PARERE C.T.S. n. 736/2023 del 22/12/2023

Commissione Tecnica Specialistica CP 2558 – AG_023_IF00025 “Progetto Impianto fotovoltaico denominato “Sambuca” di potenza pari a 41,43 MW nonché di tutte le opere connesse ed infrastrutture necessarie alla connessione alla RTN, da realizzarsi nei comuni di Menfi (AG) e Sambuca di Sicilia (AG).”

Procedura Verifica di Ottemperanza ai sensi dell'art. 28, comma 3 del D.Lgs 152/2006 e ss.mm.ii. delle condizioni ambientali impartite con D.A. 208 / Gab del 07.09.2022

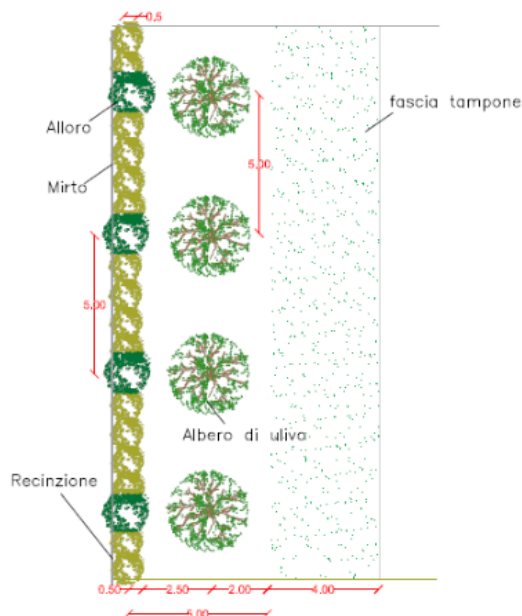
CONSIDERATA la Condizione Ambientale n. 4: In sede di Progetto Esecutivo dovranno essere redatti gli elaborati di dettaglio (relazioni, grafici a scala non superiore al rapporto 1:2000 e stralci 1:500 oltre a computi e stime) per dare evidenza degli interventi di mitigazione, delle specie e delle tecniche utilizzate. Inoltre:

- d) *Dovranno essere previste e realizzate adeguate fasce tagliafuoco, a ridosso delle fasce arboree, al fine di evitare che gli alberi possano diventare un veicolo di propagazione di incendi dall'esterno verso l'area dell'impianto;*

La fascia taglia fuoco, da indicare al fine di evitare la propagazione di incendi verso l'impianto, è garantita da una fascia perimetrale di 3,5 m/4,0 m perimetralmente all'impianto tra la fascia a verde e la più vicina area pannellata.

La recinzione, realizzata tra l'area di impianto e la fascia a verde perimetrale (cosicché questa possa avere maggior effetto coprente) avrà colorazione verde al fine di minimizzare l'impatto e presenterà varchi per il passaggio della fauna terrestre di dimensioni 30 cm x 30 cm ogni 20,0 m.

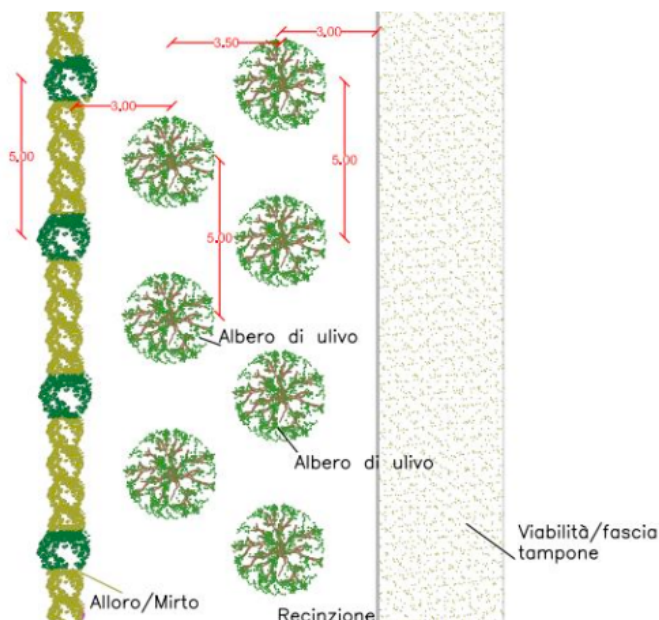
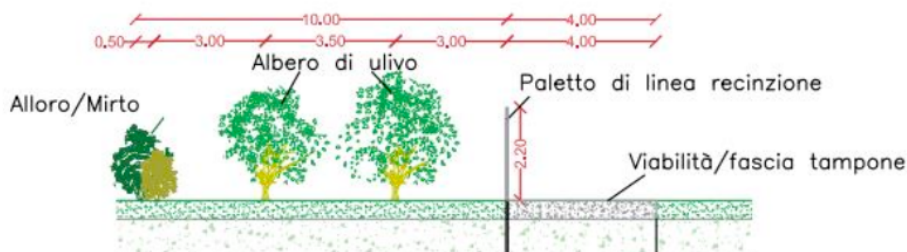
5b - *Tra gli interventi di mitigazione, oltre al dimensionamento delle fasce di mitigazione perimetrali dei lotti 1, 2, 3 e 4, è prevista la formazione di un manto erboso naturale per le aree sulle quali verranno installati i pannelli fotovoltaici e più nel dettaglio, nelle aree in cui dovesse venir meno il manto erboso oggi esistente per via delle opere previste in progetto. L'inerbimento naturale rappresenta un'ottima soluzione per ridurre i fenomeni erosivi mantenendo il contenuto di sostanza organica e per l'aumento della biodiversità del soprassuolo e del sottosuolo. L'inerbimento naturale riguarda quindi i lotti n° 1, 2, 3 e 4.*

Laddove, per cause legate ad una scarsa vocazionalità del terreno, non ci sarà l'attecchimento del manto erboso naturale si procederà alla creazione e al mantenimento di un prato costituito da vegetazione “naturale” ottenuto mediante l'inserimento di essenze erbacee in blend e/o in miscuglio attraverso la semina di quattro o cinque specie di graminacee e una percentuale variabile di leguminose in consociazione.
